Mission régionale d'autorité environnementale  
**Grand Est**

**Avis délibéré sur le projet d'exploitation  
d'un dispositif d'aquathermie pour le chauffage/refroidissement  
du groupe scolaire At Home à BISCHHEIM (67)**

**porté par la ville de BISCHHEIM**

n°MRAe 2023APGE24

**Figure 5: coupe technique prévisionnelle du puits**

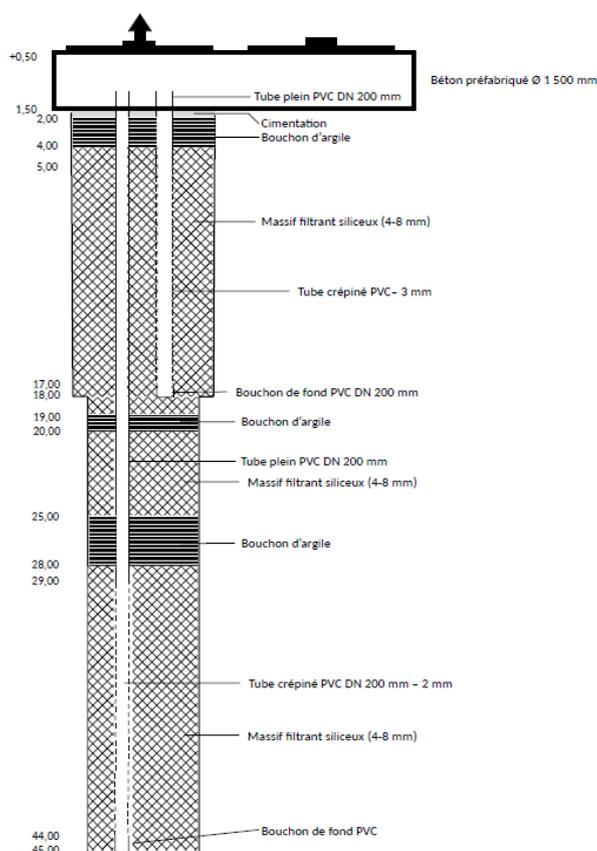
Les deux ouvrages seront chacun équipés en PVC, avec un diamètre 225/250 mm selon les pages 39 et 59, mais de 200/225 mm selon les pages 109 et 895.

De même, il est indiqué pages 39, 59, 109 et 895 que le forage sera réalisé selon la technique du BENOTO (havage) en diamètre 1 500 mm du TN<sup>8</sup> à - 2 m, puis en diamètre 800 mm jusqu'à - 45 m alors que, selon la coupe technique prévisionnelle, l'avant-puits sera foré jusqu'à - 1,50 m

du terrain naturel et dépassera de + 0,50 m. La coupe technique prévisionnelle montre également un changement de diamètre à la profondeur de 18 m, qui n'est pas mentionné dans le texte.

***L'Ae recommande au pétitionnaire de lever ces incohérences concernant les profondeurs et les diamètres des ouvrages, et de transmettre une coupe technique prévisionnelle faisant apparaître l'ensemble de ces informations.***

**Figure 9: zones de refroidissement de la nappe en période de chauffage maximum des bâtiments (le projet est repéré par le « petit cercle » à gauche)**

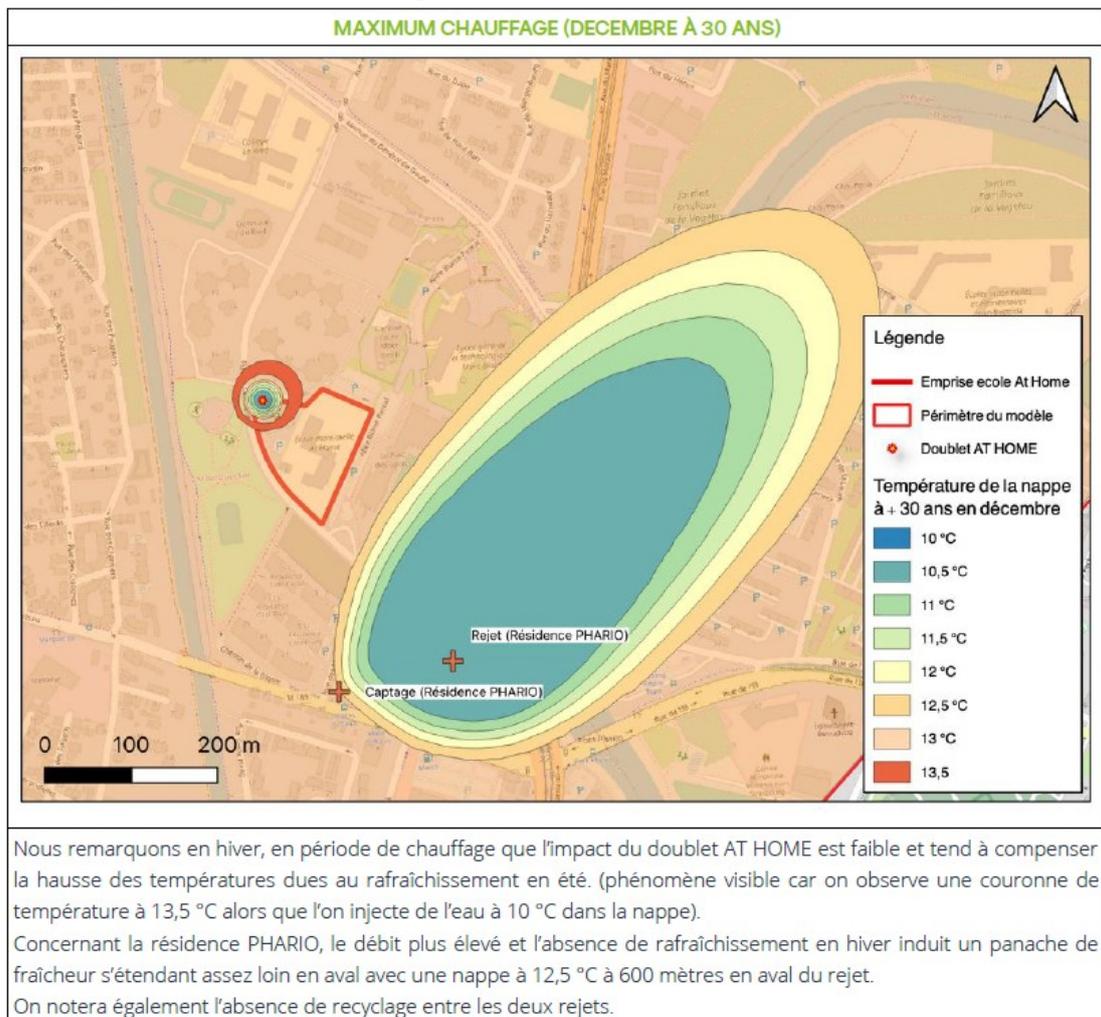
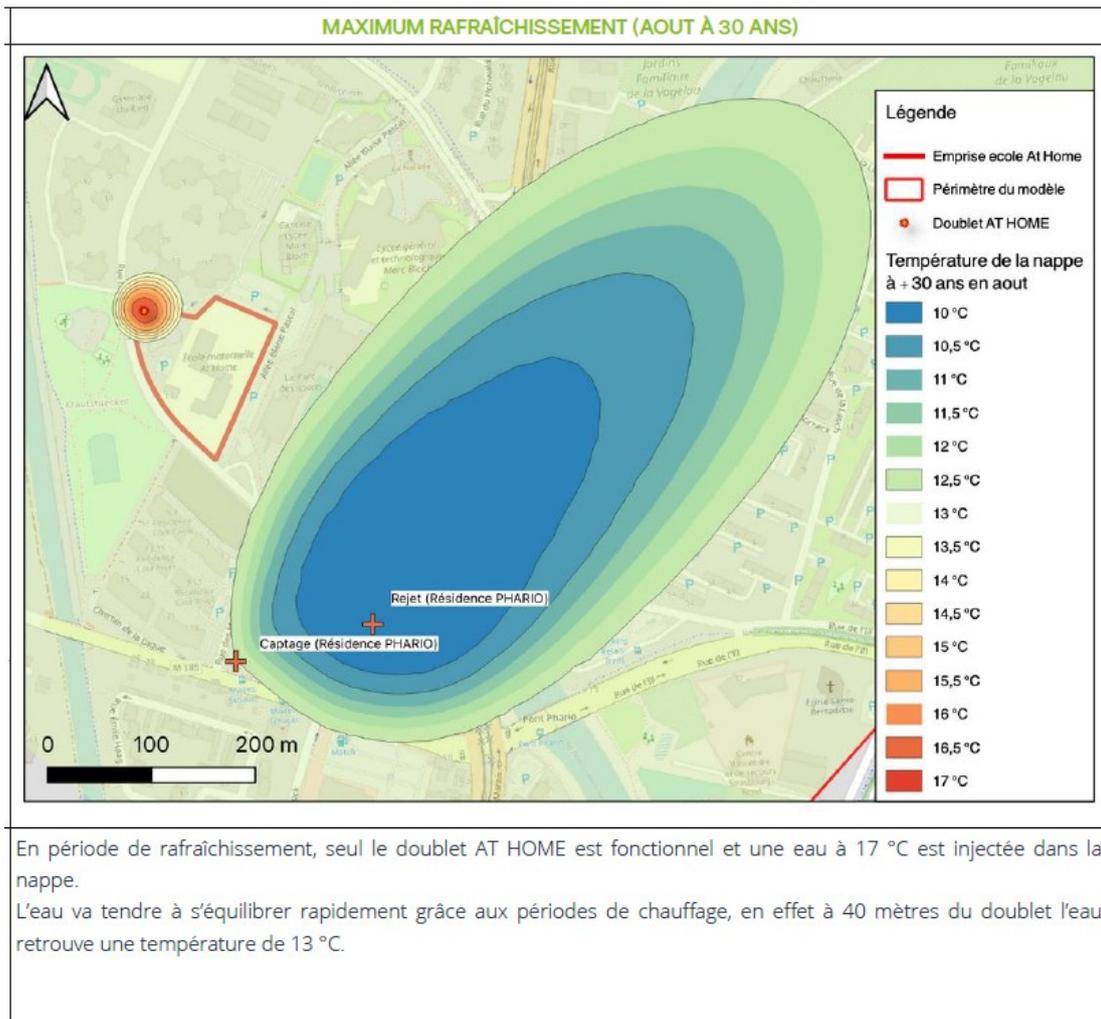
L'Ae note que le fait d'utiliser le doublet At Home à la fois en mode chaud et en mode froid permet de réduire considérablement les impacts thermiques sur la nappe à long terme. De même, cela rend le léger recyclage thermique identifié entre le captage et le rejet At Home maîtrisé et acceptable (d'après l'étude, il resterait inférieur à  $\pm 0,5^{\circ}\text{C}$  et serait donc sans incidence sur le fonctionnement de la PAC). **Le doublet At-Home correspond dans les schémas suivants au petit cercle à gauche à l'ouest du captage de la résidence Phario.**

Figure 13: cartographie de synthèse du projet

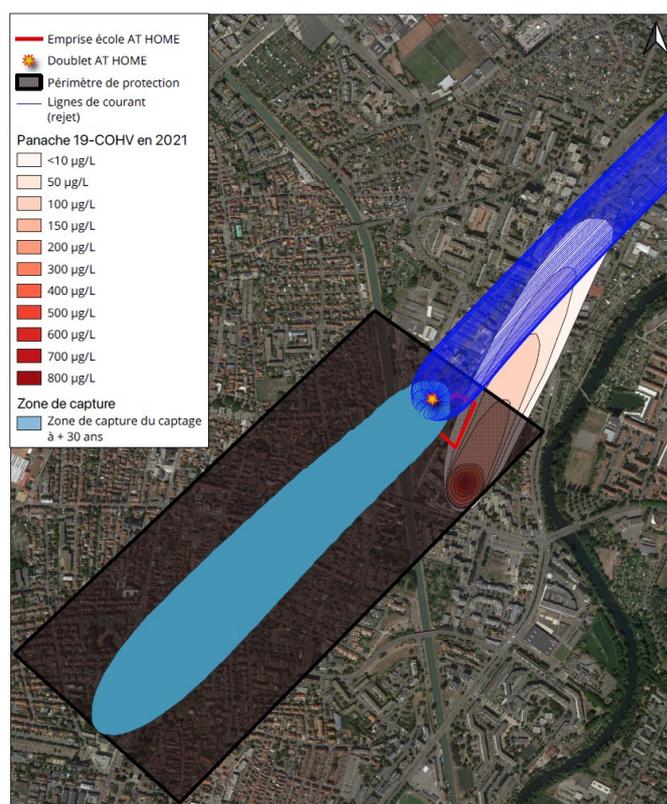
L'Ae relève que la figure 13 indique un périmètre de protection alors qu'il ne lui apparaît pas nécessaire dans le cas présent. L'Ae s'interroge en effet sur la pertinence de fixer des limites pour la protection de l'exploitation proposée.
